ც ნ ო ბ ა

დამკვეთი: შ.პ.ს. „სენა აუტო სერვისი" გია ალიხანაშვილი

მისამართი: ქ.თბილისი, სოფელი დიღომი, „ჩალიპირები"

ფუნქციური დანიშნულება: ოფისი III კლასი

სენა-ავტო	2.08.2013
მისამართი: ქ. თბილისი, სოფ; დიღომი, ჩალიკორეები	მასშტაბი: 1:500

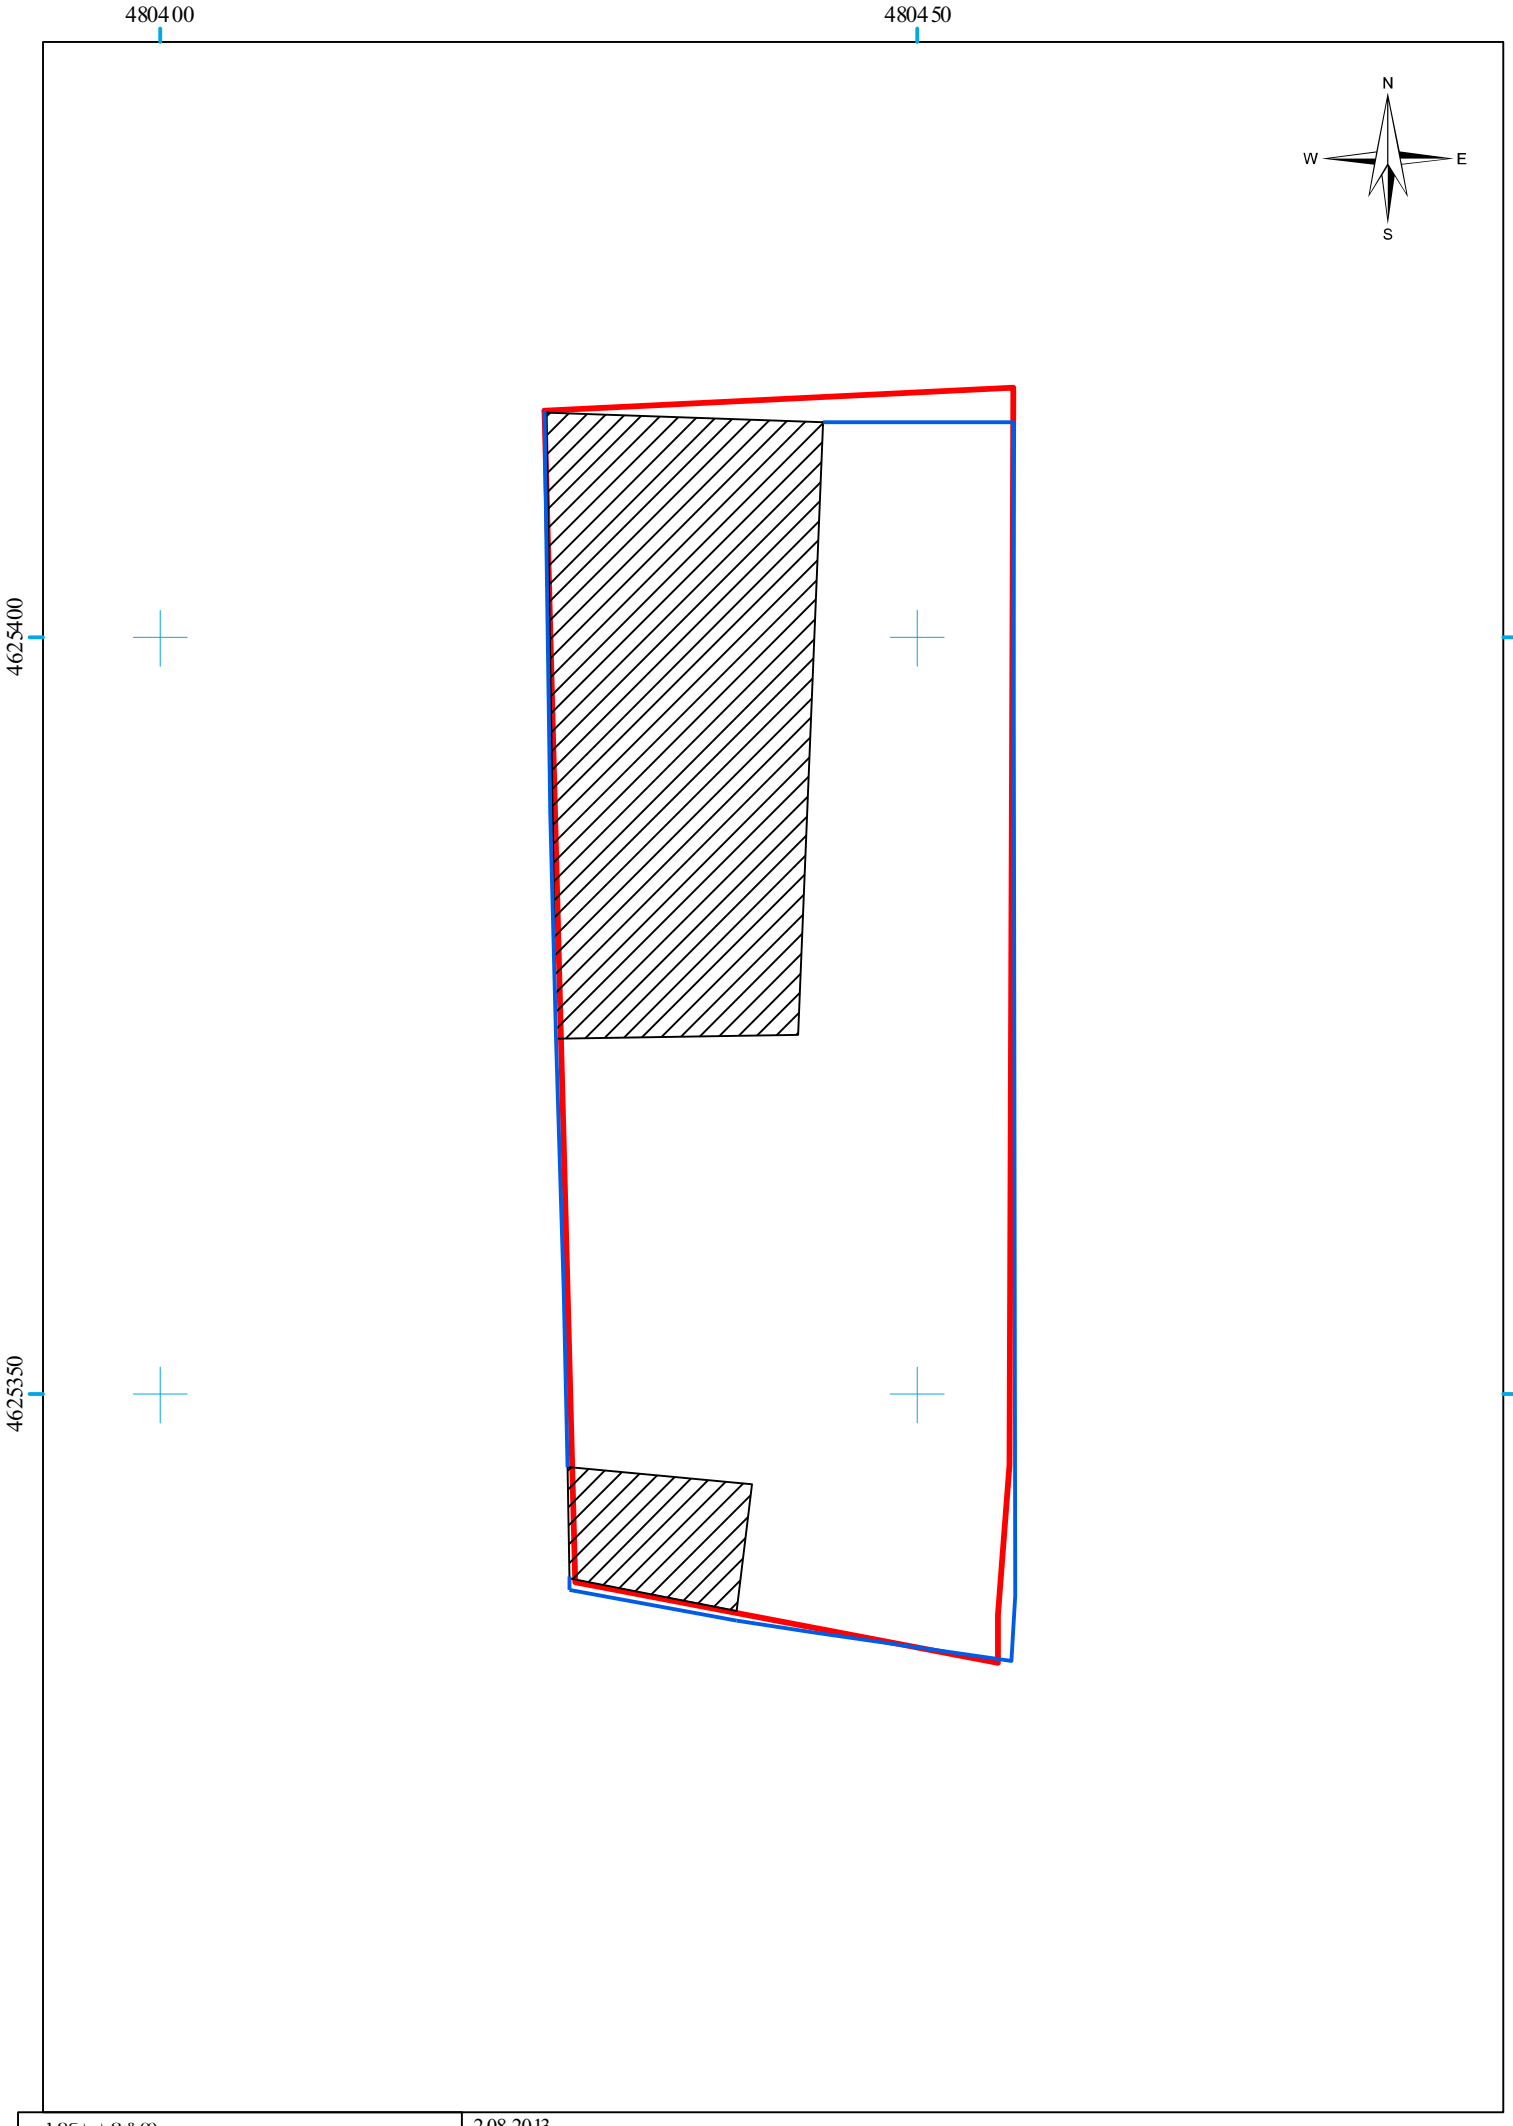
„1-4" ფასადი: „1-2" მონაკვეთში შეცვლილია ფანჯრის ნახატი. „2-3" მონაკვეთში შეცვლილია ფანჯრის ნახატი და გაზრდილია გაბარიტი სიგანეში 1.05 მ-ით. „1-3" მონაკვეთში გაზრდილია ფანჯრებს შორის შუაკედლისი 0.30 მ-ით. „3-4" მონაკვეთში შემცირებულია კარის სიმაღლე. „2-3" მონაკვეთში „3-3" ღერძთან მდებარე ფანჯრის გაბარიტი შემცირებულია სიგანეში 0.15 მ-ით. „2-4" მონაკვეთში ±0.00 ნიშნულზე დამატებით მოწყობილია ბაქანი.

„4-1" ფასადი: ფასადზე დამატებით მოწყობილია ორი კონდიციონერი და „1-1" ღერძთან წალშემკრები მილი.

„ა-გ" ფასადი: ფასადზე ცოკოლი და კოლონები გამოწეულია კედლის სიბრტყიდან. „გ-გ" ღერძზე დამატებით მოწყობილია წყალშემკრები მილი. შემცირებეულია ორივე ფრამუგის გაბარიტი სიგანეში თითოეულის 0.7 მ-ით.

„გ-ა" ფასადი: ფასადზე შეცვლილია ფანჯრის ნახატი და გაბარიტი სიგანეში 0.2 მ-ით. „გ-გ" ღერძზე კოლონა გამოწეულია კედლის სიბრტყიდან და ამავე ღერძზე გაუქმებულია წყალშემკრები მილი.

გაზრდილია შენობის გაბარიტი სიგრძეში 1,35 მ-ით შესაბამისად გაზრდილია ფართი 10 მ^2-ით. ფასადები შეუღებავია და გაუქმებულია ლესვის დეკორატიული ელემენტები. სახურავის ფერი არ ემთხვევა საპროექტოს (რენდერის მიხედვით). „3-3" ღერძზე

შეცვლილია კედლის კონფიგურაცია. „1-1” ღერძის გარეთ ±0.00 ნიშნულზე დამატებით მოწყობილია ბაქანი და საშრობი ზომ: 7,13X4,11X3,1 მ.

საპროექტო შენობა და ღობის ნაწილი სცდება საკადასტრო საზღვრებს.
